Szerkezeti szakvélemény és helyreállítási javaslat

a Budaörs, Dózsa György u. 10. sz. épületről

A meglevő földem (a pihező helyiség
földén) keretmetszete.

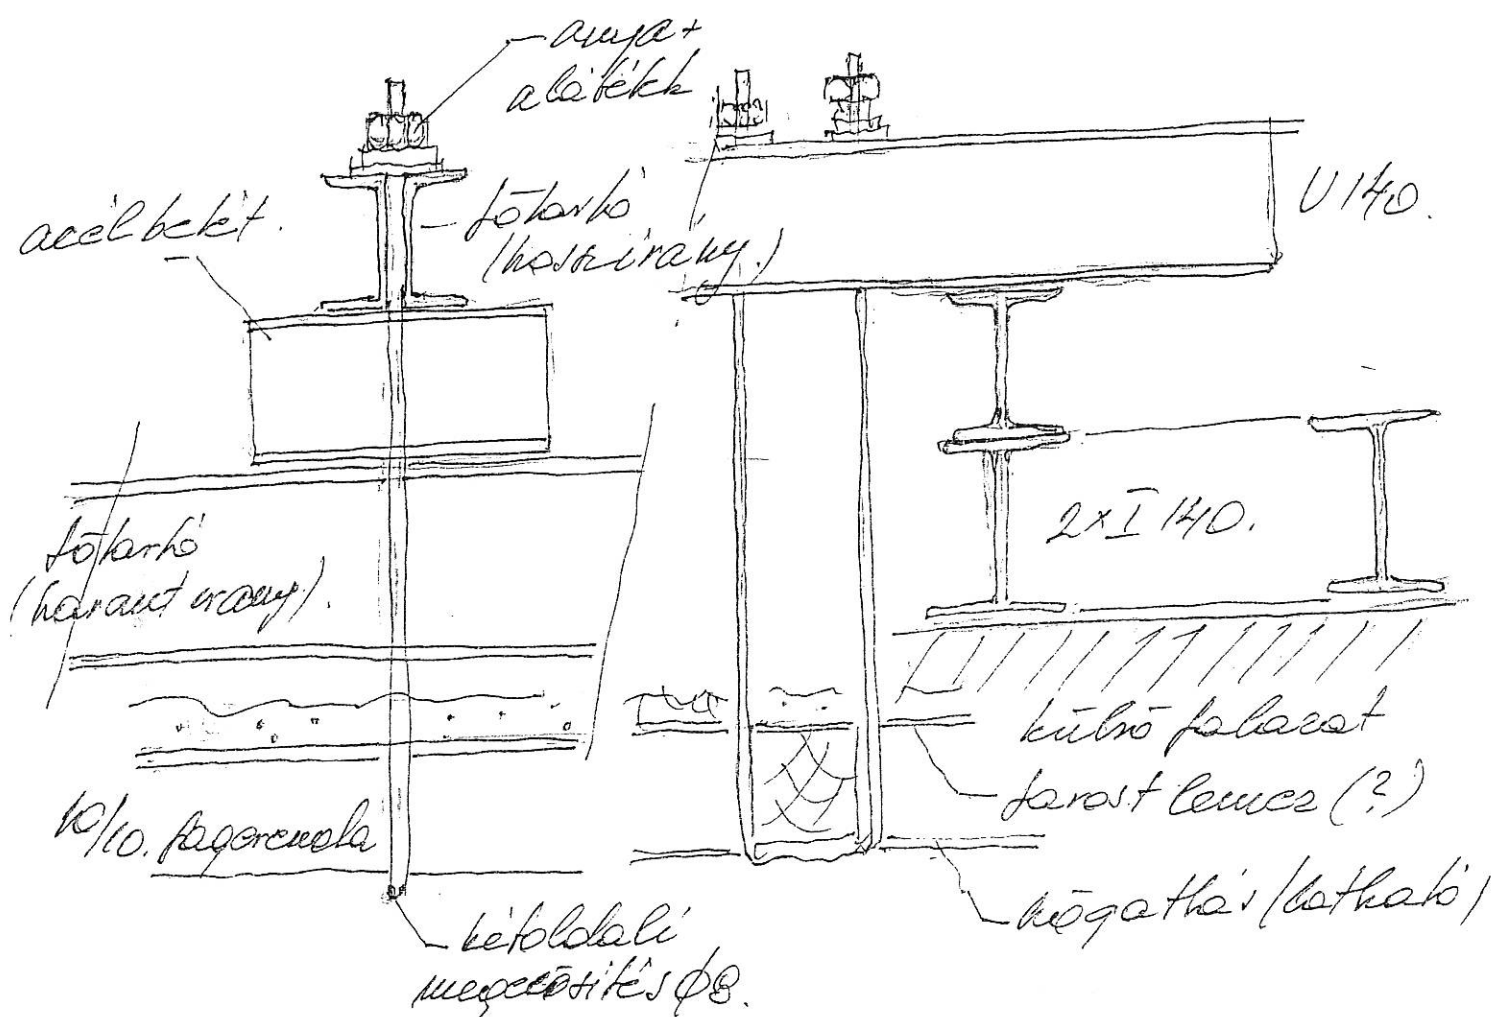
műsztergerenda
közepén.

A főterkök a külső falakra támaszkodnak (ha-
ránt irányban) illetve a falazat kemény
pilléreire a műsztergerendát fölött.

A horizontális, kétős főterkök az észak oldalon
a falazatra vannak ültetve (külső támasz
rendszer nem készült.)

A rakcsútlal megoldás az I. útszélben ké-
szülhetett utólagos lemezes felleggel. (lásd földrajz.)

A épület keretstruktúrája.

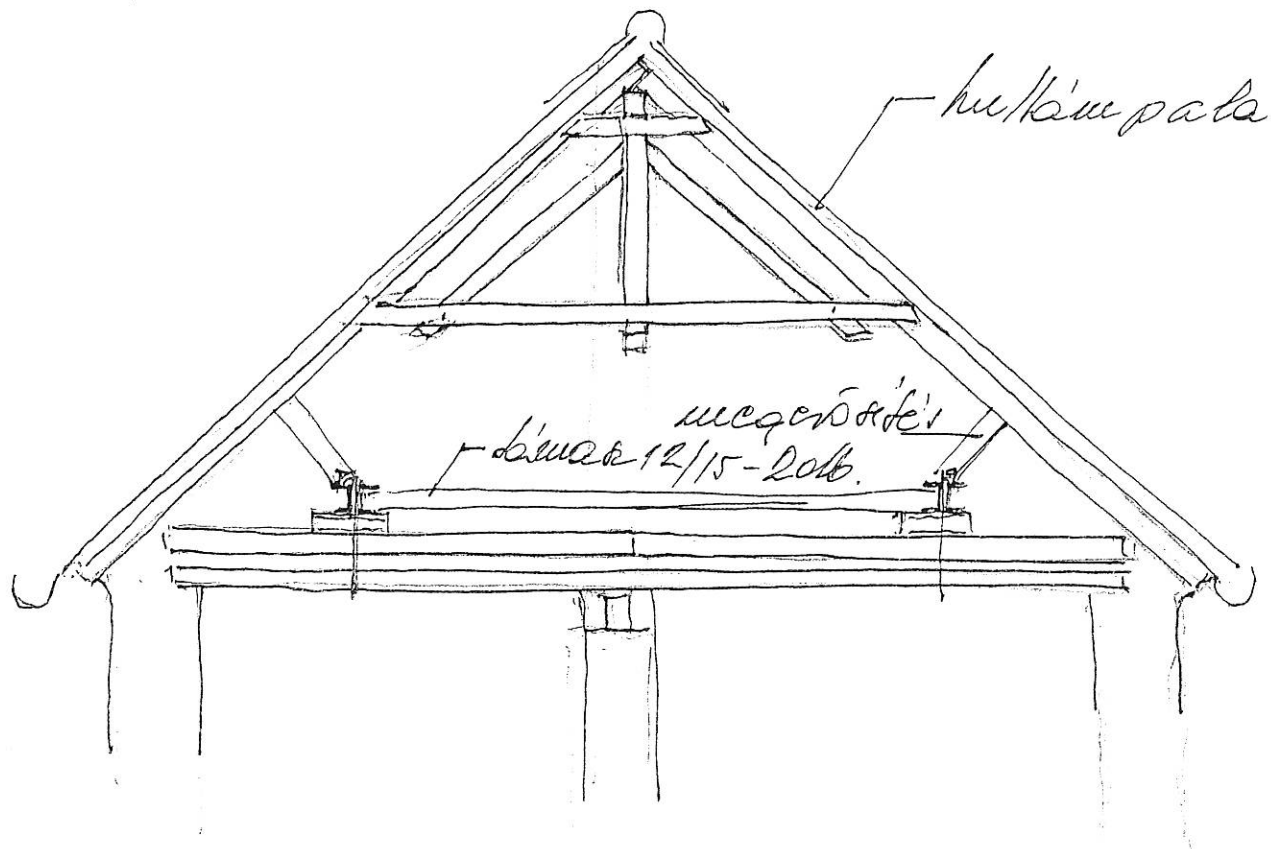
A megerősítés minden irányba esztén elhelyezve kerül (rögzítve) még a vízszintes lámaiból 4db.

A szarvat megerősítésre kétoldali rögelt dekával kerül esetlegesen egy-egy darab cserejevel.

A hullámpala fedést további pontokon kell megerősíteni - hosszirányú a szarvat külső felén rögzítve a csomópont és a raktári lefektetési biztosítani kell a szükséges pontokat után (fém menetes lefektető csavarok.).

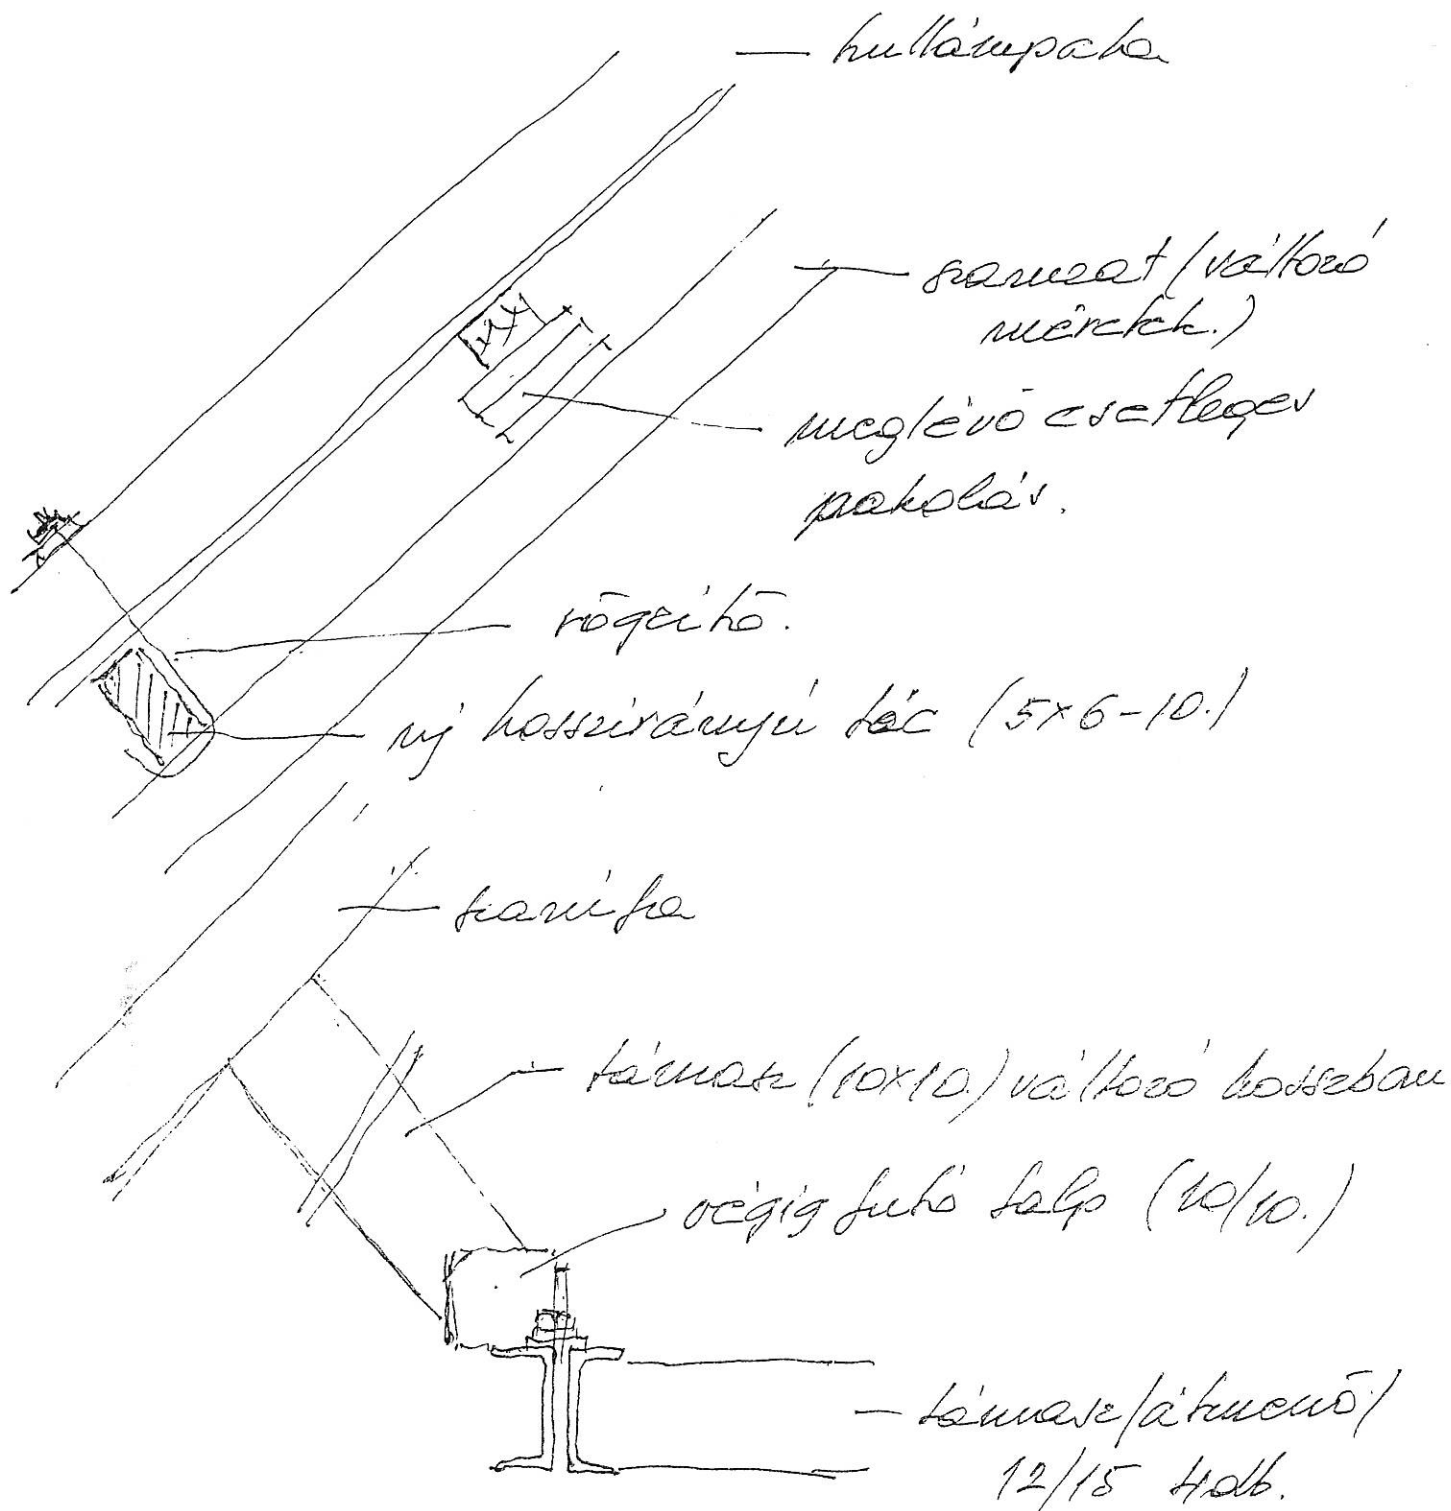
A megoldás természetesen ideiglenes és még a hosszabb távú felmunkák nem lehetetlen.

A szerkezet csatlakozásait lehetőség és
szükség szerint csavar kötésekkel kell
megerősíteni, vagy a fémlemezek
kapcsoló ekum becsipetéseire is sor
kerülhet (szegeszt vagy átmeneti csava-
ros megoldásban egy esetleg kötele-
zésre).

A vakolat levetés a 2. emeleten

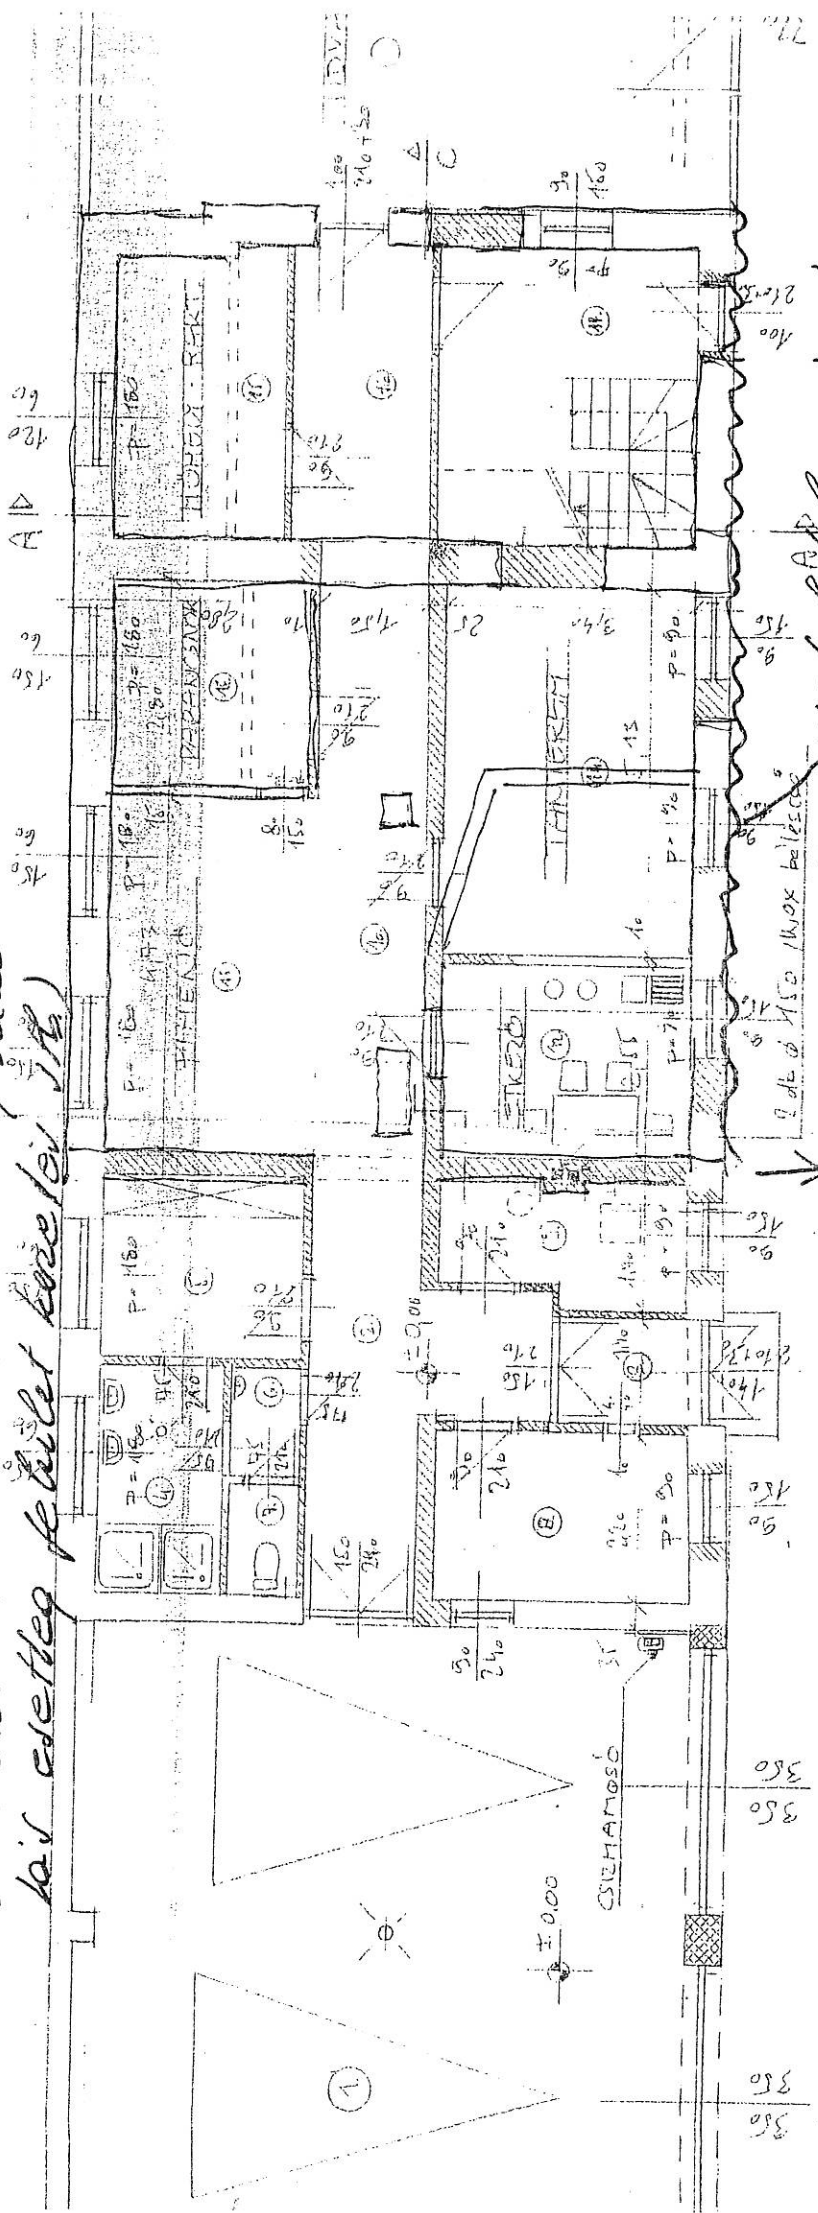
Vakolat levetés és
 díszítő - szellőztető
 készítése.

A csapadékvíz elvezetése

a térben a 12. sz. szoba
 köze a lakások - szellőztető.

A lakások lakása
 a lakások alaprajza.

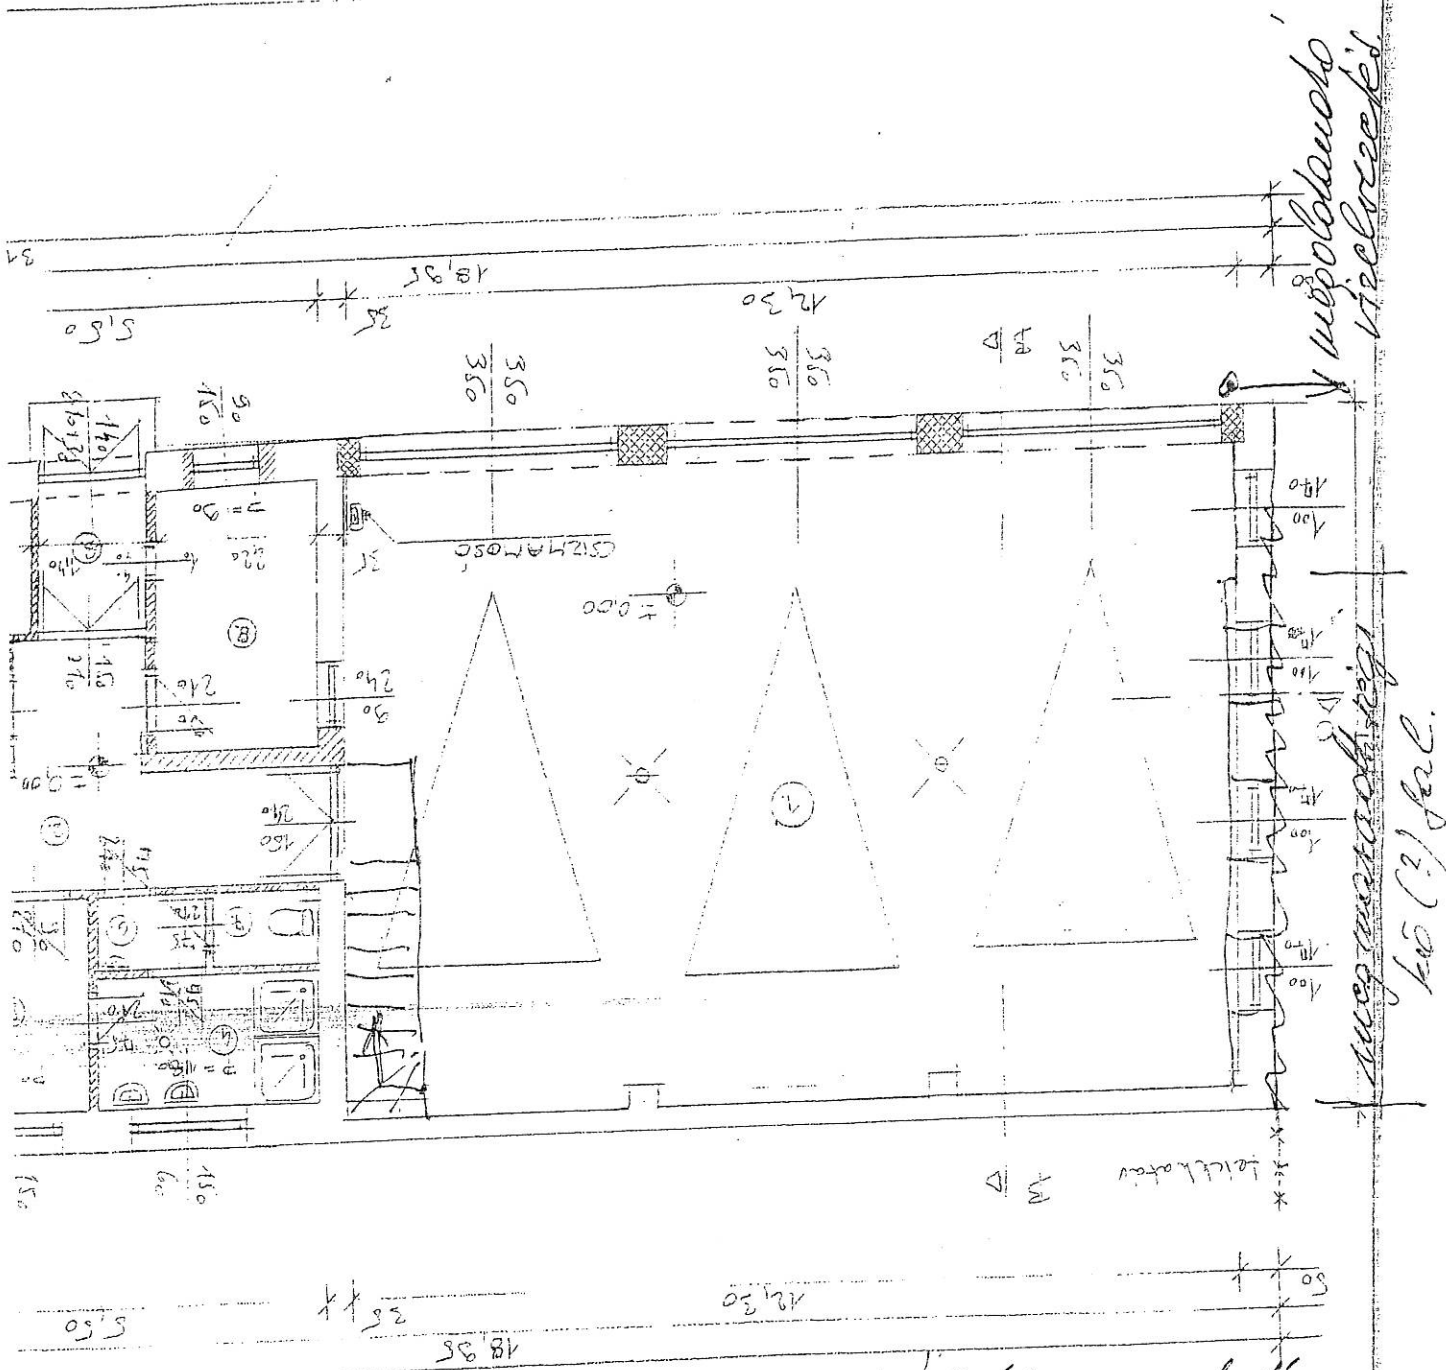
A megmaradt régi falazatból (kővázlatból)
 csak a vakolatot el kell bontani, majd
 új vakolatot (keltőre, tényleg) kell készí-
 tenni a kiegészítő anyag figyelembe
 vételével.

A fűtési látközpont
 felújítása szükséges.
